Gemeinde Grafenau

Bebauungsplan und örtliche Bauvorschriften
„Malmzheimer Weg - Nord“

Frühzeitige Beteiligung nach § 3 Abs. 1 BauGB

Stellungnahmen und Beschlussvorschläge, Stand: 16.06.2023

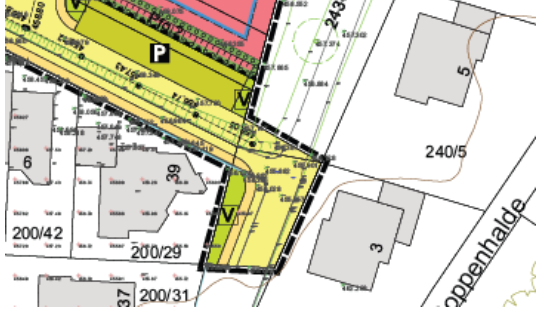
Lfd. Nr.	Öffentlichkeit	Anregungen / Stellungnahmen	Behandlungs-/Beschlussvorschlag
		<p>10. Nebenanlagen Übernahme der Regelung aus dem Bebauungsplan Poppenhalde:</p> <p>Pro Grundstück ist jeweils nur eine hochbauliche Nebenanlage außerhalb der überbauten Grundstücksfläche zulässig. Diese darf eine maximale Größe von 20m³ Brutto-Rauminhalt einseht. Vordach oder überdachter Terrasse und eine Höhe von 2,5 m nicht überschreiten. Diese Nebenanlage muss einen Abstand von mind. 2m zur Straße einhalten.</p> <p>11. Übernahme der Regelung aus dem Bebauungsplan Poppenhalde:</p> <p>Bei Dachflächen von 0-8 Grad Dachneigung ist das Dach vollflächig extensiv oder intensiv zu begrünen, sofern es nicht als Terrasse genutzt wird.</p> <p>12. Übernahme der Regelung aus dem Bebauungsplan Poppenhalde:</p> <p>Bei Dachdeckungen in den Farbtönen rot, rotbraun, braun und anthrazitfarben.</p> <p>13. Dachaufbauten Übernahme der Regelung aus dem Bebauungsplan Poppenhalde:</p> <p>Die Länge der Dachaufbauten darf zusammen 60% der zugehörigen Hauptdachlänge nicht überschreiten. Der Abstand zur Giebelwand darf 1,0 m nicht unterschreiten. Der obere Dachabstand muss mindestens 1,0 munterhalb des Hauptdachfirstes liegen (gemessen auf der Dachschräge).</p>	<p>10. Nebenanlagen Im Textteil ist unter der Ziffer A 6 eine entsprechend den zwischenzeitlich zeitgemäßen Anforderungen an die Nebenanlagen fortgeschriebene Regelung enthalten.</p> <p>Pro Grundstück ist jeweils nur eine hochbauliche Nebenanlage außerhalb der überbaubaren Grundstücksfläche zulässig. Diese darf eine maximale Größe von 30 m³ Brutto-Rauminhalt, einschließlich Vordach nicht überschreiten.</p> <p>11. Im Plangebiet sind Dächer bis 15° zu begrünen, dadurch sind auch flachgeneigte Pultdächer zu begrünen und es werden die Eingriffe in das Klima reduziert. Zudem dient die Dachbegrünung als zusätzlicher Puffer für Niederschlagswasser.</p> <p>12. Die Regelung wurde in den Örtlichen Bauvorschriften entsprechend übernommen (Ziffer B 1.2).</p> <p>13. Dachaufbauten</p> <p>Wird zur Kenntnis genommen. Im Plangebiet sind bei geneigten Dächern keine Überschreitungen durch Dachaufbauten zulässig. Zudem wird für geneigte Dächer in den Örtlichen Bauvorschriften folgendes geregelt:</p> <p>1.3 Dachaufbauten Dachaufbauten (Gauben), Dacheinschnitte o.a. sind zusammen gerechnet bis zu 2/3 der jeweiligen Trauflänge zulässig. Der Abstand zur Giebelwand muss mindestens 1,00 m und mindestens 0,5 m zum First betragen.</p>

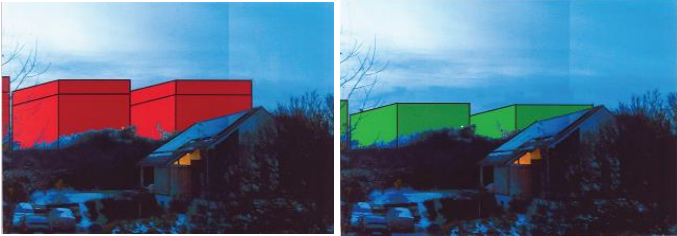
Lfd. Nr.	Öffentlichkeit	Anregungen / Stellungnahmen	Behandlungs-/Beschlussvorschlag
3	<p>Stellungnahme 3 Schreiben 11.12.2021</p>	<p>Vorschläge zu den Heizungen im Neubaugebiet Malmshheimer Weg-Nord.</p> <p>Fakt: Mit der Wahl der Heizungsart in Neubauten wird für Jahrzehnte zementiert, inwieweit sie klimafreundliche oder klimaschädliche Wärme erzeugt. In diesem Sinne ist die Gemeinde bereits bei der Planung des Feuerwehrhauses und des Bauhofs mit gutem Beispiel vorgegangen und hat sich für eine klimaneutrale Pelletheizung entschieden.</p> <p>In den Neubaugebieten hat sie erneut die einmalige Gelegenheit, die entsprechenden klimafreundlichen Weichen für Jahrzehnte zu stellen. Angesichts der Klimasituation und um einen permanenten Beitrag zur Reduzierung der Treibhausgase zu leisten schlage ich vor, dass die Gemeinde folgende Maßnahmen ergreifen sollte:</p> <p>1. Im gesamten Neubaugebiet sollte sie keine fossilen Energien für Heizung und Warmwasserbereitung zulassen (also weder Erdgas noch Heizöl). Sie ist dazu berechtigt, und meiner Ansicht nach auch zum Wohle der Allgemeinheit und besonders der Nachfolgenerationen gegenüber verpflichtet.</p> <p>1a. Um elektrische Wärmepumpenheizungen besonders effizient betreiben zu können, wäre ein sogenanntes „Kaltes Nahwärmenetz“ optimal. Hierbei werden Kunststoffrohre entlang den Abwasserrohren verlegt und nutzen so auch deren Wärme mit. Dies würde Energiekosten weiter senken und langfristig das Portemonnaie der Hauseigentümer entlasten. Dafür könnten sogar Fördermittel beantragt werden. Eine kurze Beschreibung dieses Systems hat bereits RBS in ihrem Energiekonzept für Grafenau 11/2021, Seiten 32/33 für die Gemeinde Grafenau vorgestellt.</p> <p>Die Gemeinde sollte eine solche Möglichkeit von einem dafür kompetenten Fachbüro prüfen lassen.</p>	<p>Wird zur Kenntnis genommen. Durch das geplante Gebäudeenergiegesetz und deren Pflicht zur Umsetzung werden die Anregungen berücksichtigt und es sind im Rahmen des Bebauungsplans keine zusätzlichen Festsetzungen erforderlich.</p> <p>PV – Anlagen sind im Plangebiet zulässig und jeder Bauherr kann im Rahmen der Gesetze die optimale Lösung für sein Bauvorhaben entwickeln.</p> <p>Weitere Prüfungen durch ein Fachbüro sind nicht nur für das Plangebiet erforderlich, sondern aufgrund der geplanten Verpflichtung der Kommunen zur kommunalen Wärmeplanung für das Gemeindegebiet insgesamt umzusetzen. Die Regelungen werden deshalb nicht im Bebauungsplan erfolgen.</p>
